浜岡原子力発電所 敷地の地質・地質構造（コメント回答）

第1078回審査会合を踏まえ認識した課題への対応方針

2022年11月22日

T-11地点のトレンチ壁面写真（東側）

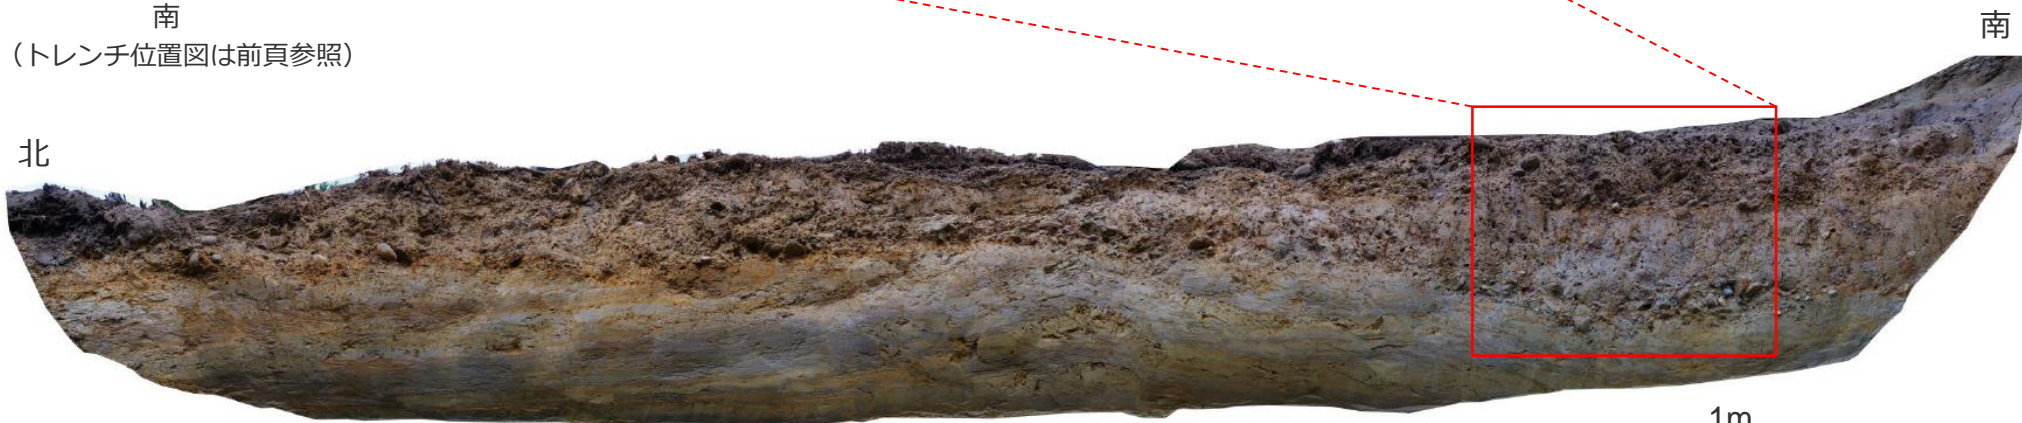
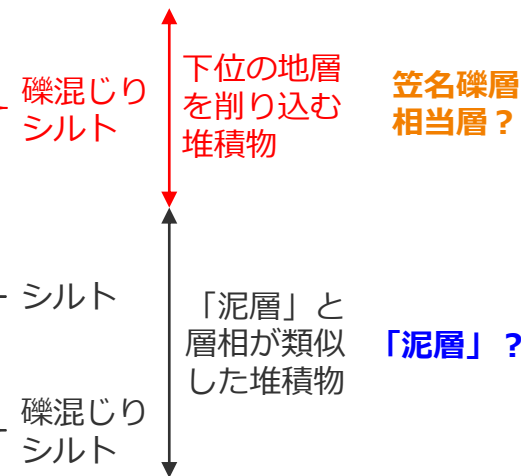
- T-11地点では、笠名礫層相当層と評価している堆積物の露頭近くにおいて、新たにトレンチ調査を実施し、「泥層」と層相が類似した堆積物（礫混じりシルト～シルト）を削り込む堆積物（礫混じりシルト）を確認。

→「泥層」と笠名礫層相当層の層位関係を示す露頭である可能性があることから、今後、T-11地点のトレンチで確認された堆積物と、「泥層」及び笠名礫層相当層との関係について、トレンチの拡張及び試料分析（火山灰・花粉・微化石等）により、詳細に確認していく。
